„Zkapacitnění tratě v úseku Turnov – Železný Brod“ Zhotovení stavby

Vysvětlení, změny a doplnění zadávací dokumentace – Dodatek č. 7

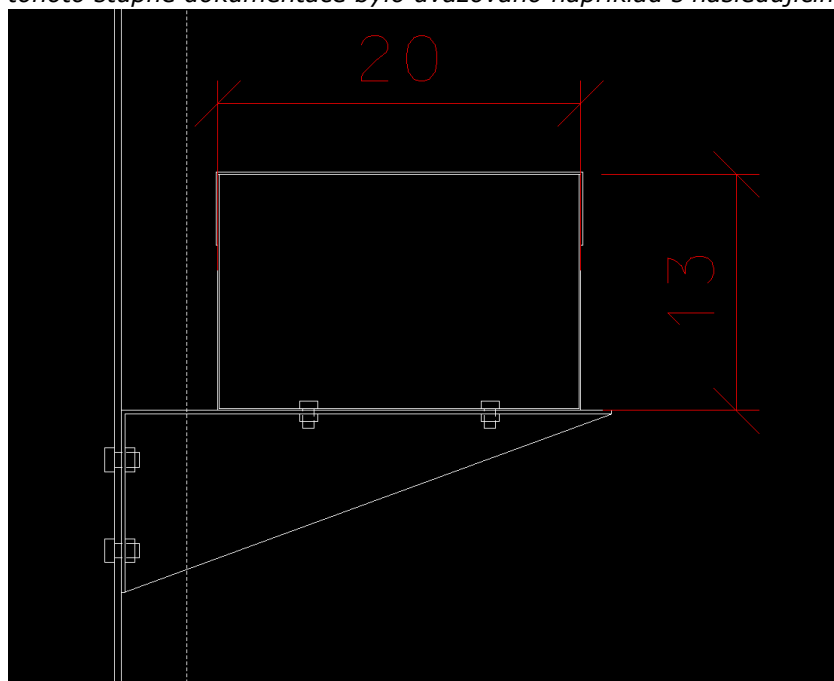
PS 12-01-11, ŽST Malá Skála, SZS. V soupisu prací se nachází položky:

19	703212	KABELOVÝ ŽLAB NOSNÝ/DRÁTĚNÝ ŽÁROVĚ ZINKOVANÝ VČETNĚ UPEVNĚNÍ A PŘÍSLUŠENSTVÍ SVĚTLÉ ŠÍŘKY PŘES 100 DO 250 MM	M	27,000
20	703312	KRYT K NOSNÉMU ŽLABU/ROŠTU ŽÁROVĚ ZINKOVANÝ VČETNĚ UPEVNĚNÍ A PŘÍSLUŠENSTVÍ SVĚTLÉ ŠÍŘKY PŘES 100 DO 250 MM	M	27,000

a) Domníváme se správně, že jsou položkami myšleny plechové žlaby o rozměrech 20x13cm (dle výkresu kabelového plánu, příloha č. 2.811), které se předpokládá umístit na zábradlí?

b) Žádáme zadavatele o poskytnutí výkresu k těmto žlabům včetně uvedení způsobu uchycení k zábradlí.

- a) Plechové žlaby je v souladu se schematickým kabelovým plánem (v. č. 2.811) navrženo umístit na zábradlí propustků v ev. km 116,376 a ev. km 116,534. Žlaby budou na zábradlí uchyceny pomocí typové konzole/podpěry.
- b) Dokumentace je zpracována ve stupni PDPS. Umístění žlabů na zábradlí je standardizované řešení na síti SŽ. Konkrétní řešení je nutné upřesnit až na základě výběru konkrétního výrobku a vyhotovení realizační dokumentace. V rámci zpracování tohoto stupně dokumentace bylo uvažováno například s následujícím řešením:

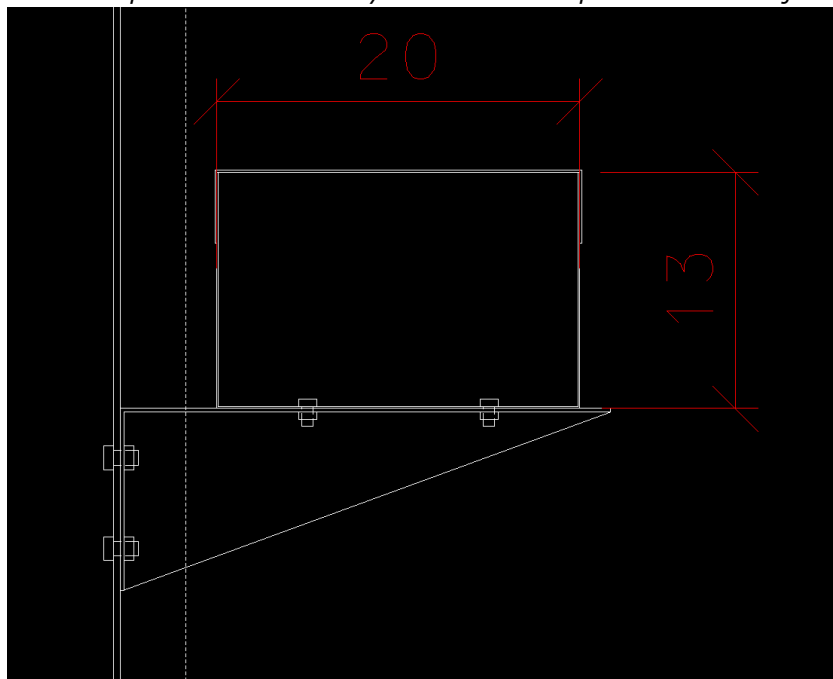
- Chápeme správně, že se v rámci pol. č. 15 a 16 předpokládají plastové, běžně používané/zavedené žlaby?
- Chápeme správně, že pol. č. 20 a 21 jsou určeny pro plechové žlaby na opěrné zdi/zábradlí/konzolách s předpokládanými rozměry 12x10cm, 10x10cm a 20x13cm (dle polohopisných výkresů)? Žádáme zadavatele o poskytnutí výkresů předpokládaného provedení těchto kabelových žlabů (mocnost materiálu).

- Předpokládáme správně, že pol. č. 109 je určena pro pochozí betonové žlaby, popsané v tučně označeném citovaném článku výše pro oblast Rakouského tunelu? Chápeme správně, že se položkou požadují žlaby 10x10cm v rýze 35x50 dle polohopisných výkresů, konkrétně:
10x10 - 35x50 pochozí betonový žlab ? Pokud nikoliv, žádáme zadavatele o bližší specifikaci požadovaných rozměrů těchto pochozích betonových žlabů

- Jakou třídu těžitelnosti dle starší ČSN 73 3050 zadavatel předpokládá, když je velká část tratě vedena ve skalních zářezích a v položkách soupisu prací je u zemních prací uvedena třída těžitelnosti II?

- e) Délka kabelové trasy je cca 7,4 km. Položky žlabů jsou v celkové délce 5 235m. Vzhledem k velkému množství kabelových žlabů se pro vyloučení pochybností tážeme, zda jsou množství u uvedených pol. č. 15, 16, 20, 21 a 109 vyhovující/dostačující?
- f) Žádáme zadavatele o poskytnutí výkresů pro plechové a betonové žlaby včetně uvedení způsobu jejich uchycení, montáže.

- a) Položky č. 15 a 16 v souladu s TZ slouží pro nacenění betonových zemních žlabů zavedených na síti zadavatele.
- b) Navržené použití plechových žlabů je patrné z polohopisných výkresů č. 2.101 – 2.107 a z tabulky kabelových tras. Musí být použity plechové žlaby, které jsou schváleny pro použití na síti zadavatele, projektant předpokládá v projektové dokumentaci a soupisu prací minimální tloušťku materiálu žlabu 1 mm.

- c) Položka č. 109 je určena pro nacenění pochozích betonových žlabů. Rozsah předpokládaného použití je zřejmý z polohopisných výkresů č. 2.101 – 2.107 a z tabulky kabelových tras. Použití tohoto typu žlabů se nepředpokládá pouze v oblasti „Rakouského tunelu“. Konkrétně v „Rakouském tunelu“ se však předpokládá použití betonových zemních žlabů, které však budou uloženy mělce. Způsob uložení v polohopisných výkresech a navazujících částech dokumentace (v. č. 2.804 a soupis) byl aktualizován pro zlepšení přehledu o rozměrech výkopu.

- d) Projektant předpokládá těžitelnost hornin dle aktuálního zatřídění zemin ČSN 73 6133. Nepředpokládá nutnost použití trhavin.
- e) V návaznosti na bod c) tohoto dotazu byl výkres č. 2.804 aktualizován. K zásadním změnám vůči předchozímu.

- f) Dokumentace je zpracována ve stupni PDPS. Umístění žlabů na zábradlí je standardizované řešení na síti SŽ. Konkrétní řešení je nutné upřesnit až na základě výběru konkrétního výrobku a vyhotovení realizační dokumentace. V rámci zpracování tohoto stupně dokumentace bylo uvažováno například s následujícím řešením:
